## JMHL-78Y15T型核燃料輸送物の核燃料輸送物設計変更承認申請に係るコメントへの回答について

本資料は、JMHL-78Y15T型核燃料輸送物の核燃料輸送物設計変更承認申請に関するヒアリングにて受けたコメント及びその回答をまとめたものである。  
以下、表1にヒアリングにて受けたコメント及びその回答を記載する。

表1 JMHL-78Y15T型核燃料輸送物の核燃料輸送物設計変更承認申請のヒアリングにて受けたコメント及び回答一覧

# 高性能 Oリング材質

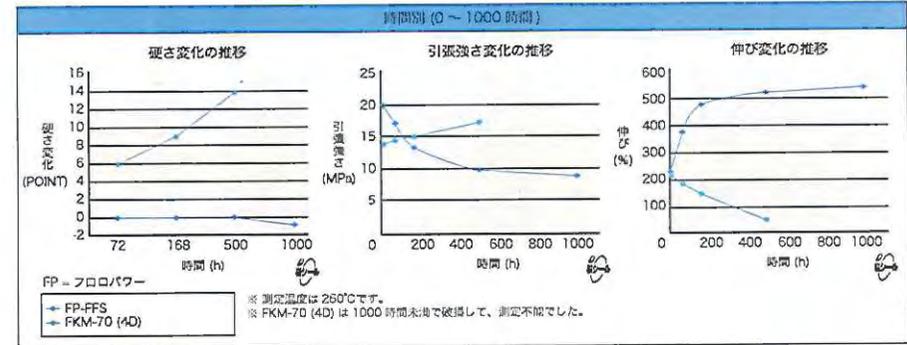
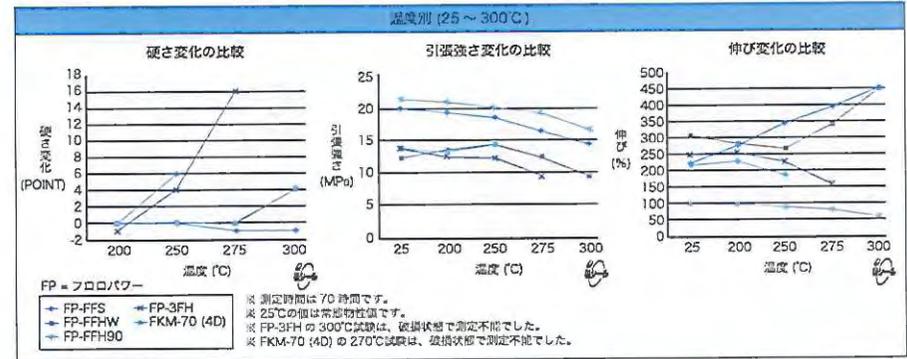
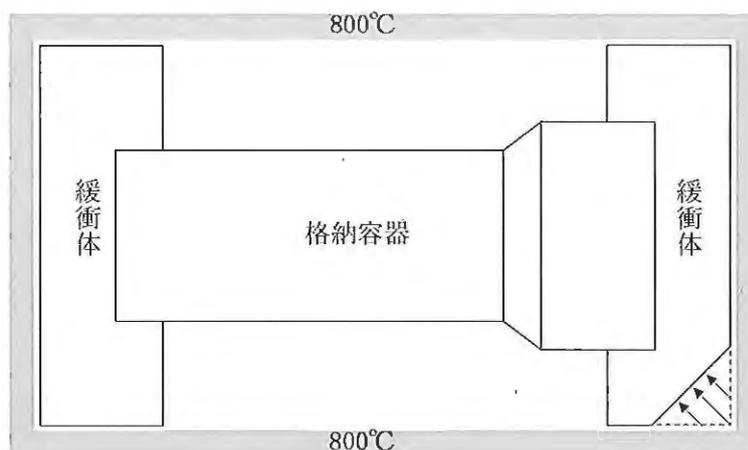
5	(ロ)章B	<span style="background-color: black; color: black;">■■■■</span> 及び <span style="background-color: black; color: black;">■■■■</span> について前者は最高使用温度 <span style="background-color: black; color: black;">■■■</span> °C、短期 <span style="background-color: black; color: black;">■■■</span> °C、後者は <span style="background-color: black; color: black;">■■■</span> °Cとなっているが、これらの根拠について説明のこと。特に前者については、これまで機構が申請、承認を受けた型式と比べ高いこと、また後者についてはいくつかのリングメーカーのカタログでは最高使用可能温度が <span style="background-color: black; color: black;">■■■</span> °C程度としているものもあることから、記載が正しいことについて説明のこと。	B. 4. 6、B. 5. 6 に示すとおり、リングに達する温度が <span style="background-color: black; color: black;">■■■</span> °Cを超えることから、リングの最高使用温度を <span style="background-color: black; color: black;">■■■</span> °C (短期 <span style="background-color: black; color: black;">■■■</span> °C) 及び <span style="background-color: black; color: black;">■■■</span> °Cの記載となっている。 また、高機能ゴム材質のリングは、使用温度 <span style="background-color: black; color: black;">■■■</span> °Cを超えるものがあるので、当該輸送容器では、最高使用温度を満足させるリングを使用する。 その旨を申請書に追記する。	10/13 コメント 参考文献へ適用可能なリングのカタログなどを追記すること。	添付 4 参照	要

- 15) 欠番
- 16) 財) 原子力発電技術機構 “平成13年度 リサイクル燃料資源貯蔵技術確証試験  
(金属キャスク貯蔵技術確証試験) 報告書” (平成14年3月) 原子力発電技術機構
- 17) 財) 原子力発電技術機構 “平成14年度 リサイクル燃料資源貯蔵技術確証試験  
(金属キャスク貯蔵技術確証試験) 報告書” (平成15年3月) 原子力発電技術機構
- 18) 独) 原子力安全基盤機構 “平成15年度 リサイクル燃料資源貯蔵技術確証試験  
(金属キャスク貯蔵技術確証試験) 報告書” (平成16年6月)
- 19) N. Yamada, et, al., “Thermal Behavior of Neutron Shielding Material, NS-4-FR,  
under Long Term Storage Conditions”, PATRAM2004, Berlin, Sep. 2004
- 20) デュポン™カルレッツ® パーフロロエラストマー “Kalrez®4079”
- 21) 桜シール(株) フロロパワー®FFH

(ロ)－第C. 3図 Battelle研究所のPuO<sub>2</sub>粉体漏えい実験モデル

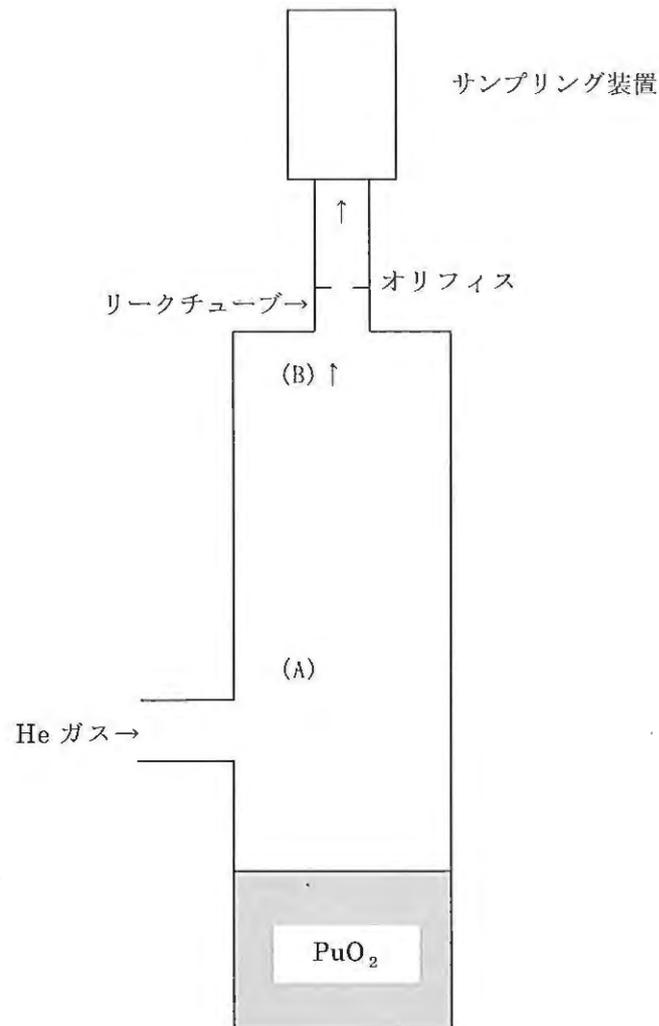
No.	該当箇所	ヒアリングでのコメント (9月5日)	回答 (10月13日)	備考	対応状況	修正の要否
14	(ロ)章C	密封解析 C-5 式、C-6 式 ((ロ) -C-24 ページ) の物理的意味を説明のこと。 (何故、この式で放射能漏えい量となるのか理解出来ない) ガス中の総濃度 (g/cc) × (対象核種の量 (g) /全核種の量 (g)) × 対象核種の比放射能 × 体積漏えい量 = 核種の漏えい量となるが、それぞれの式が同じ意味を持つことを説明のこと。	C-5 式及び C-6 式と以下は同じ意味をもつ。 ガス中の総濃度 (g/cc) × (対象核種の量 (g) /全核種の量 (g)) × 対象核種の比放射能 × 体積漏えい量 = 核種の漏えい量  C-5 式にて対応箇所を示す。 $L_p = (C \times 10^6) \times A_{si} \times (A_{pi}/A_{si}) / (\sum A_{pi}/A_{si}) \times L_x \dots (C-5)$ <ul style="list-style-type: none"> <li>・ <math>L_p</math> : 核種の漏えい量</li> <li>・ <math>(A_{pi}/A_{si}) / (\sum A_{pi}/A_{si})</math> : 対象核種の量/全核種の量</li> <li>・ <math>A_{si}</math> : 対象核種の比放射能</li> <li>・ <math>L_x</math> : 体積漏えい量</li> </ul>	10/13 コメント 説明を補足すること。また、Pu 同位体以外の固体状核種の漏えい率で、PuO <sub>2</sub> とともに漏えいすることにして理由を追記した方がよい。	添付 7 参照	要
15	(ロ)章E	臨界解析において、いずれの収納物も最小臨界量を下回る U235 量 Pu であることは理解するものの実効増倍率を算定する上で、収納物のモデル化について水の内部浸入程度の説明となっている。構造解析では収納物支持構造材の健全性評価が成されているが、その健全性のみを説明することで臨界解析の収納物のモデル化が適切であることについて説明のこと。また、核分裂性物質の量のみ (形状が無い) を比較して 1 収納物を代表としていることの正当性について説明のこと。	前提として、いただいたコメントにもあるとおり、本容器に収納する核燃料物質はいずれも臨界質量を十分下まわっており輸送物が単独に存在する場合には未臨界に保たれる。 輸送中、孤立系、核分裂性輸送物に係る一般の試験条件下及び特別の試験条件下の孤立系及び配列系に対して共通して適用できるモデルとし、解析モデルの境界条件として完全反射を採用することにより、孤立系及び配列系の別に関係なく無限個の配列を想定したモデルとなっている。 収納物のモデルについては、水の無い状態で核分裂性物質及び形状を変化させるよりも、水を輸送容器内部に侵入させた方が安全側と考える。	10/13 コメント 収納物 F 1 の 1 モデルを代表とした理由を追記すること。	添付 8 参照	要

入口と出口は、(ロ)－第C. 3図中(A)及び(B)を持つステンレス製の容器内にPuO<sub>2</sub>粉体を入れ(A)よりHeガスを注入し、(B)からリークチューブ内へガスを引く。リークチューブ内にはオリフィス(穴径5 μm～50 μm厚さ0.1 mm)が設けられており、オリフィスの穴を通過したガスと粉体がサンプリング装置に導かれ、HeガスとPuO<sub>2</sub>の量が測定される。

$$L_p = (C \times 10^{-6}) \times A_{si} \times \frac{A_{pi}/A_{si}}{\sum A_{pi}/A_{si}} \times L_x \dots\dots\dots (C-5)$$

$$L_d = (C \times 10^{-6}) \times A_{si} \times \frac{A_{di}/A_{si}}{\sum (A_{pi}/A_{si} + A_{di}/A_{si})} \times L_x \dots\dots\dots (C-6)$$
